Høringsuttalelse vedr Kilelva kraftverk saksnummer 200905331 og Storhaugen kraftverk saksnummer 201208243

Kilelva kraftverk

Storhaugen kraftverk

Vannforsyning til beboerne/ husstander i Kilvågen

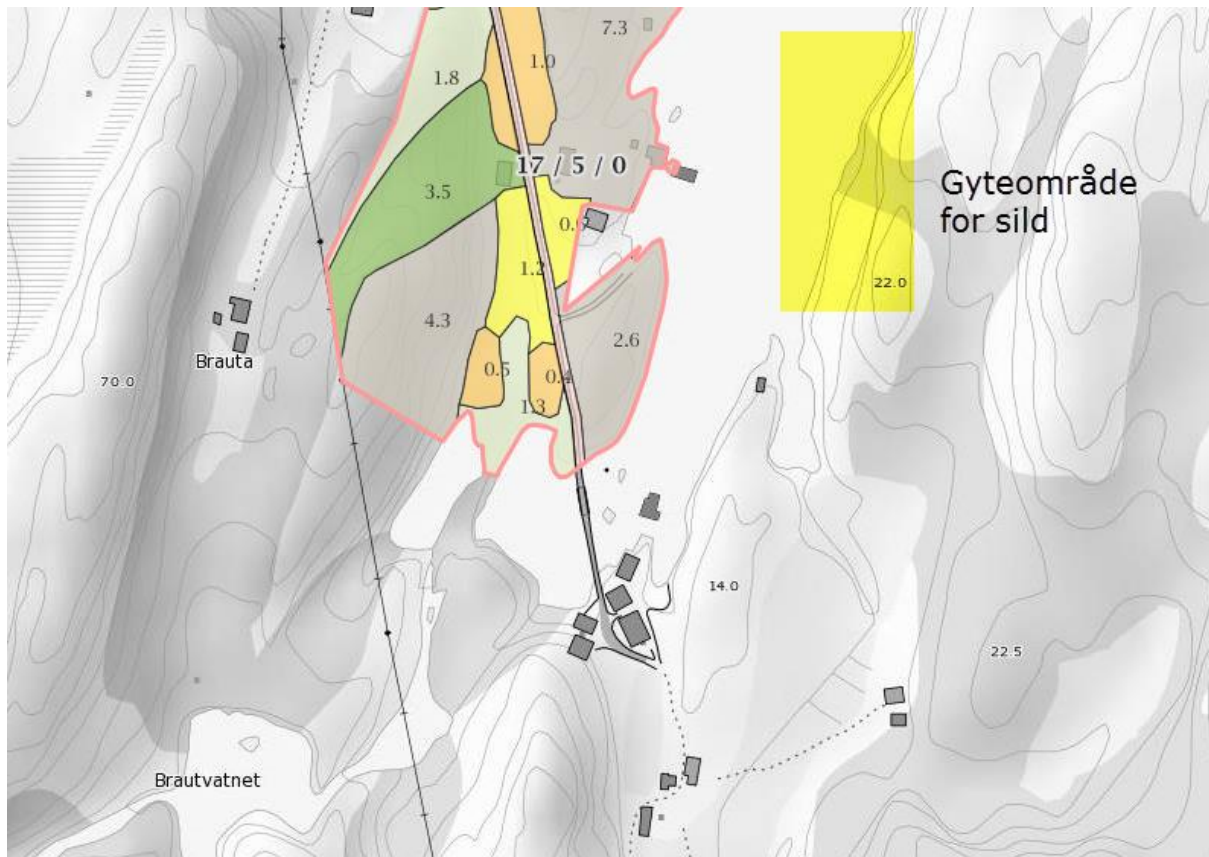
Utbygger ønsker å flytte elveløpet fra Hestholvatnet (som er starten på Kilelva) til Jokopsdalsvatnet, som ikke tilhører Kilelva, dette vannet ligger lengre opp i vassdraget. Det er ønskelig å flytte selve Kilelva til Sveinvika (ei vik i Langkilvågen) Dette vil naturligvis medføre til en betydelig lavere vannføring som igjen kan, og mest sannsynlig vil føre til bunnfrysing av vannet vi får drikkevann fra

Vannverket er privat og forsyner husstandene. Vi kan ikke se at dette er ivarettatt av utbyggeren og beboerne sitter med stor risiko for at hele vannforsyningen skal svikte spesielt i vinterhalvåret. Vet heller ikke om redusert vannstrøm vil forringe vannkvaliteten.

Denne risikoen er det vel ikke beboerne som må bære?

Kartdata fra gardskart.no

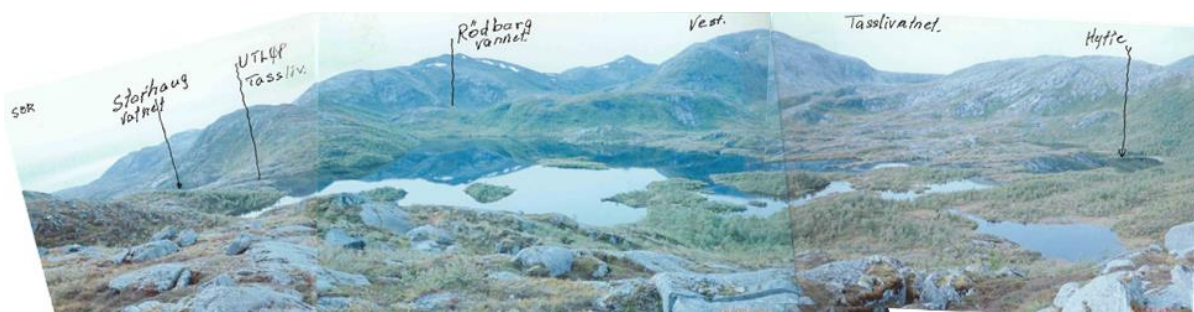
Det er planer om å flytte Kilelva fra utløpet av Hestholvatnet til lengre opp i vassdraget og ha inntaket i nerenden av Jakobsdalsvatnet. Høyde forskjellen i selve vannet er sagt skal være +/- 0,5 meter.

Ørreten i vannet har gyteområde i den sandholdige elva på øverenden av vatnet. Denne elva er ikke dypere enn ca 0,5 meter, vil dette bety at ørreten må finne nye gyteområder og er dette mulig?

I øvre delen av vannet er det flere myrer, myrene er ca 200 meter lang og er på V-siden av elva som renner fra Kilmarkdalen og ned i Jakopsdalsvatnet. Disse blir nok oversvømt ettersom de ikke er mer enn 50 cm over elvenivå.

Erfaringsmessig er isen en meter tykk på vinterstid, dette medfører vel at det ikke er mulighet å hente vannenergi fra dette inntaket deler av vinteren?

Ca 1/3 av Jokopsdalsvatnes øvre del vokser det siv. Dette pleier isen å ta tidlig på høsten og om det har betydning for turbinen vet vi ikke.

Panoramabilde av Tasslivatnet og fjellene i sørvest.

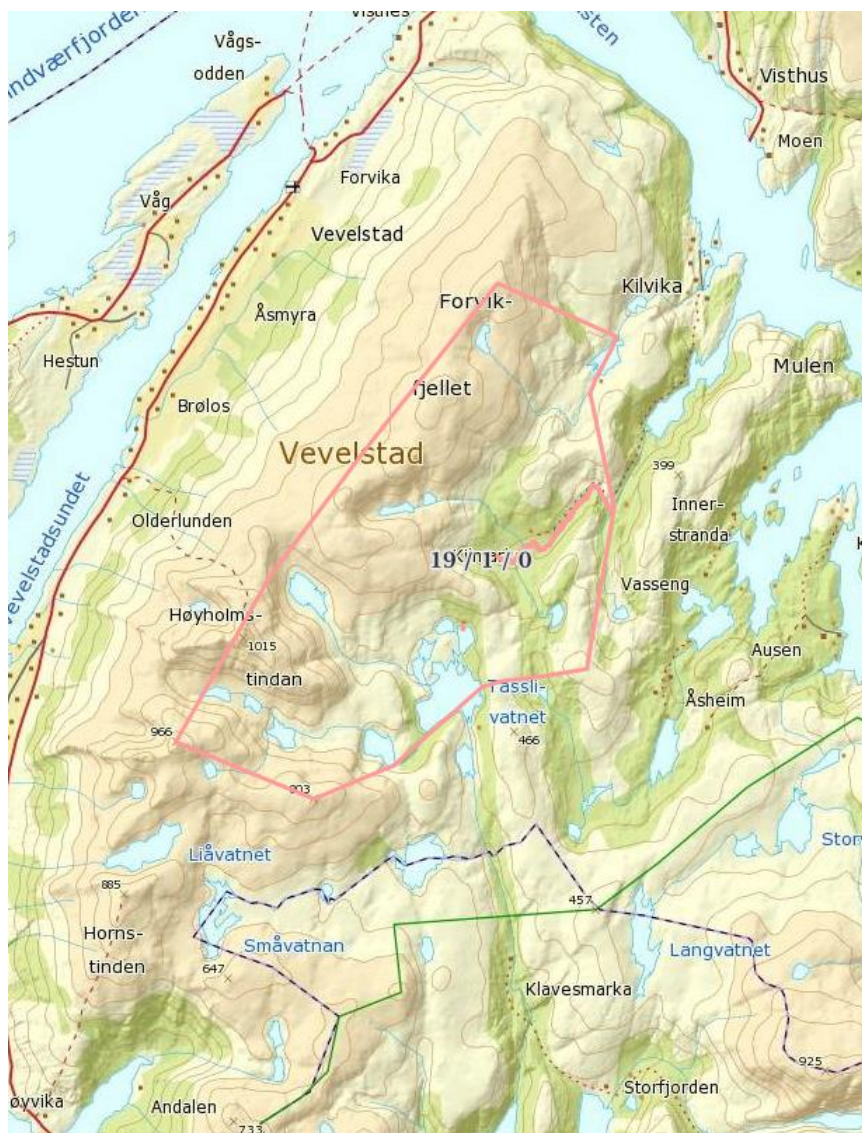
Det er beskrevet i søknaden kapittel 1.4 Beskrivelse av området. Der det skrives i søknaden at prosjektområdet er omkranset av en rekke fjell. At tilsiget fra fjellene omkring samles i Storhaugvatnet og Nedresvanvatnet. Mesteparten av disse ressursene kommer fra vassdragene i Kilmarka, og det magasineres i Tasslivatnet og ikke i vatnene nedenfor som beskrevet. Dette kommer tydeligere frem på bildet og kartutsnittet nedenfor.
